Verslag GECORO-raad 16/01/2020

2) Formuleren advies: Hazeput: Sociaal Woonproject Hazeput, Lubbeek, 110 woningen.

2) Verkavelingsaanvraag 'Bollenbergpark': synopsis van de ontvangen reacties en formuleren van het advies.

Wonen rond een open groene ruimte

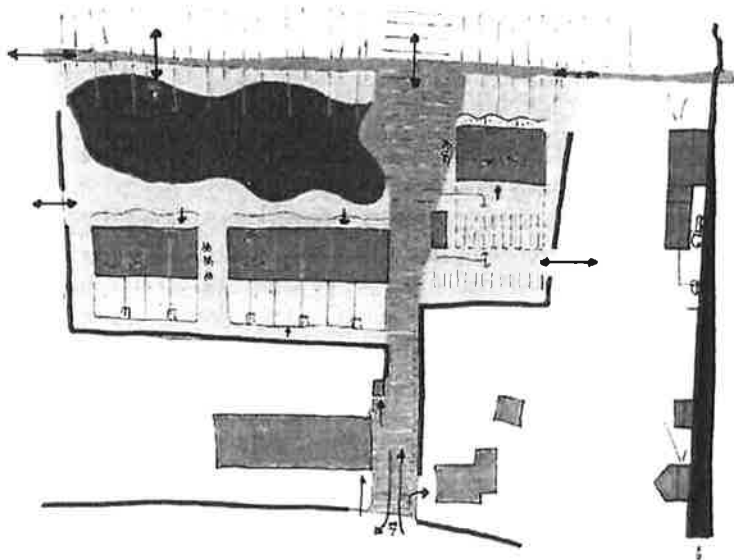
- het voorliggend project mist een rustpunt, een open en aangename verblijfsruimte voor bewoners en bezoekers en een veilige speelzone voor kinderen.
- vanuit de toegangsweg aan de Bollenberg is de visuele en ruimtelijk ervaring van het valleilandschap te beperkt.
- beter is om in het verlengde van de toegangsweg nabij de oever van de beek een structurele open ruimte aan te bieden die overloopt in de ruime groene zone met voetpad langs de beek

- de breedte van de toegangsweg naar de wijk is beperkt en biedt weinig ruimtelijke kwaliteiten. Het roept het beeld op van een nauwe tunnelachtige doorgang naar een wijk in tweede orde. Beter is om in samenspraak met de burens aan de Bollenberg in te zetten voor een ruimere en gemeenschappelijke inkomzone en zo het valleilandschap zichtbaar te maken vanaf de Bollenberg

Wonen rond een open groene ruimte

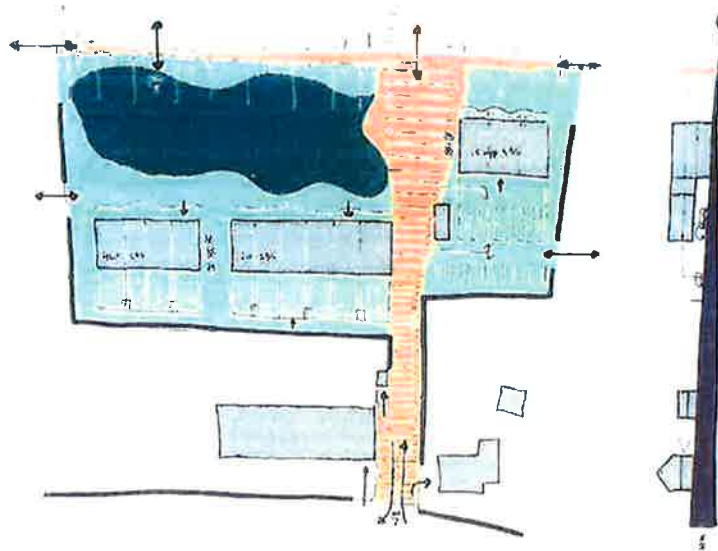
- het voorliggend project mist een rustpunt, een open en aangename verblijfsruimte voor bewoners en bezoekers en een veilige speelzone voor kinderen.
- vanuit de toegangsweg aan de Bollenberg is de visuele en ruimtelijk ervaring van het valleilandschap te beperkt.
- beter is om in het verlengde van de toegangsweg nabij de oever van de beek een structurele open ruimte aan te bieden die overloopt in de ruime groene zone met voetpad langs de beek
- de breedte van de toegangsweg naar de wijk is beperkt en biedt weinig ruimtelijke kwaliteiten. Het roept het beeld op van een nauwe tunnelachtige doorgang naar een wijk in tweede orde. Beter is om in samenspraak met de burens aan de Bollenberg in te zetten voor een ruimere en gemeenschappelijke inkomzone en zo het valleilandschap zichtbaar te maken vanaf de Bollenberg.
